ЗВІТ

за результатами перевірки проектно-кошторисної документації

Об'єкт: «Капітальний ремонт харчоблоку (заходи з енергозбереження) комунального закладу загальної середньої освіти І–ІІІ ступенів «Варвинський ліцей №2» Варвинської селищної ради Прилуцького району Чернігівської області по вул. Миру, 54А в смт Варва Прилуцького району Чернігівської області. Коригування.»

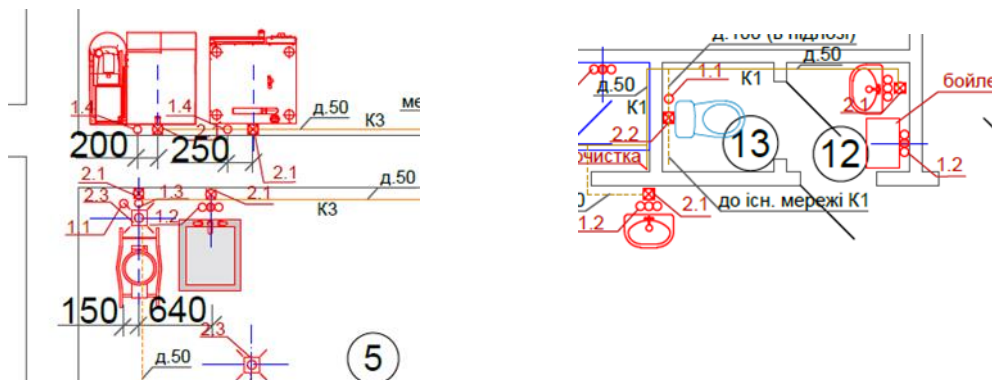
21. В примітках ВК-3 вказані обсяги демонтажних робіт (умивальники, унітази, мийки тощо), проте немає плану демонтажних робіт, а обсяги демонтажних робіт не вказані в окремій специфікації.

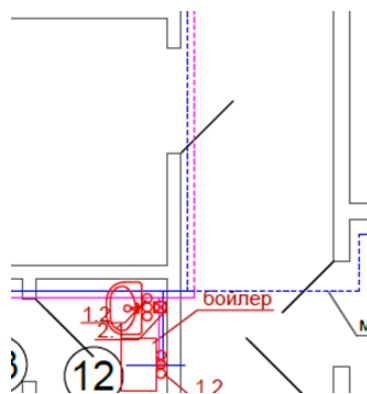
22. На кресленні ВК-5 показані прив'язки місць розташування виводів труб до обладнання, однак оформлення та розміри цифр виконані з порушенням ДСТУ 9243.7:2023 «Система проектної документації для будівництва».

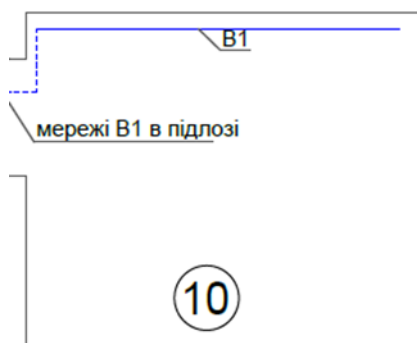
23. На плані мереж водопостачання В1 та Т3, аркуш ВК-4, помилково показані виводи труб каналізації, які повинні бути показані на кресленні К3, К1. Крім того, в умовних позначеннях відсутнє позначення мереж пунктирною лінією.

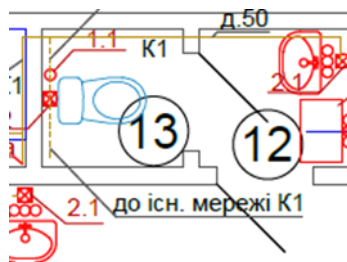
26. Розділом ВК не розглянуто жодного вузлу проходження труб через перекриття, стіни, перегородки. Не надано вузлів з гільзами, вказівок щодо ущільнення проходок у відповідності з протипожежними нормами. Не вказані висоти монтажу муфтових з'єднань з обладнанням, до якого підключаються мережі. Всі перетини труб К1, К3 показані під кутом 90°, що є в супереч ДБН В.2.5-64:2012. Прочистки на кресленні ВК-5 показані умовно виноскою з написом, проте їх показують позначенням з вказівкою діаметру. Крім того, ДБН В.2.5-64:2012 встановлює: «При проходженні труб каналізації з полімерних матеріалів крізь стіни, перегородки та міжповерхові перекриття мають бути застосовані муфти прохідні вогнезахистні згідно з 4 ДБН В.1.1-7». Проектом дані муфти не передбачені. Також згідно з п.19.10 цього ж ДБН «місця проходу стояків через перекриття повинні бути закладені цементним розчином на всю товщину перекриття; 5) ділянку стояка вище за перекриття на 8-10 см (до горизонтального відвідного трубопроводу) треба захищати цементним розчином завтовшки 2-3 см; 6) перед закладанням стояка розчином труби треба обгорнути рулонним гідроізоляційним матеріалом без щілин.»

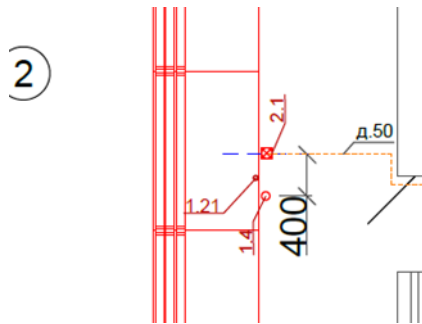
30. На кресленні ВК-5 не показані ухили та напрямок зливання стоків системи КЗ. Всі труби від всіх приладів (мийки, обладнання, рукомийники) під'єднані в одній точці без вказівок щодо діаметру існуючої мережі. При цьому під'єднання виконано хрестом, що суперечить вимогам ДБН В.2.5-64:2012. Зокрема, п.19.4 встановлено: «Для приєднання до стояка відвідних трубопроводів треба передбачати, як правило, косі хрестовини і трійники. Виняток становлять двоплощинні хрестовини.», а п.19.7 визначає: «Застосовувати прямі хрестовини при розташуванні їх у горизонтальній площині не допускається.». Підключення необхідно виконати зі зміщенням протилежних напрямків гілок в місці підключення до існуючої мережі КЗ, для запобігання захльостуванню потоків стоків.

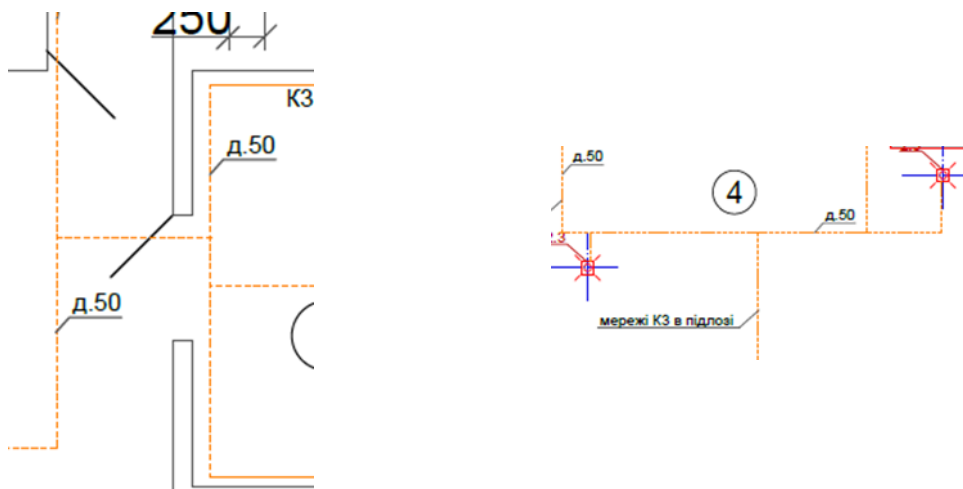
33. Проектом не передбачено приладів вентиляції системи каналізації у найвищих точках (фанові стояки, фанові клапани), що не відповідає ДБН В.2.5-64:2012, п.19.17, відповідно до якого «Витяжна частина каналізаційного стояка виводиться через покрівлю або збірну вентиляційну шахту будинку, будівлі, споруди на висоту: а) від плоскої, яка не експлуатується, і скатної покрівлі - 0,2 м;»

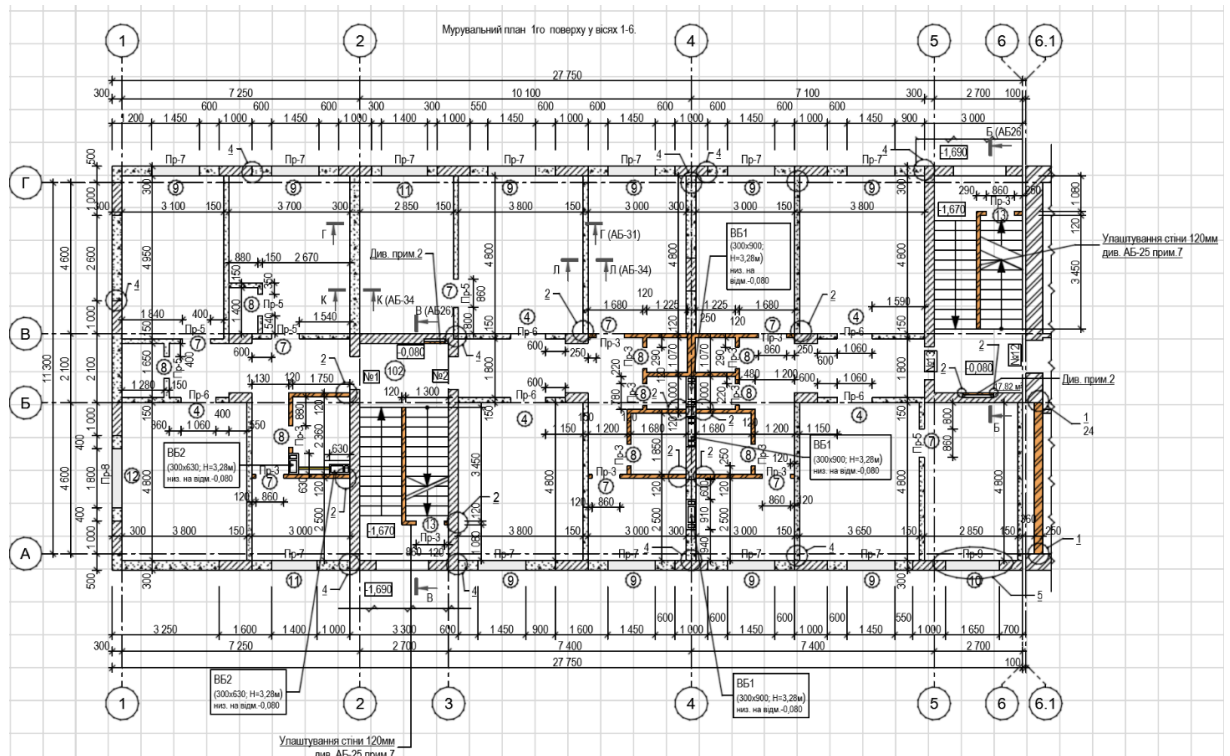
4. Аркуш ПЗ-1, розділ 2. Електропостачання ліцею здійснюється на напрузі 0,4кВ по III категорії надійності електропостачання, це не відповідає нормативним показникам. Згідно вимог ДБН В.2.5-23:2025 Таблиця 5.1 електропостачання ліцею повинно здійснюватися по II категорії надійності електропостачання. Відповідно до кількості учнів що передбачено в ЗПЗ (716). Електропостачання приймачів II категорії надійності необхідно забезпечувати від двох незалежних взаємно резервних джерел у відповідності з п. 5.6 ДБН В.2.5-23:2025, що не передбачено даним проектом (передбачено лише одне джерело живлення). **Це грубе порушення норм проектування.**
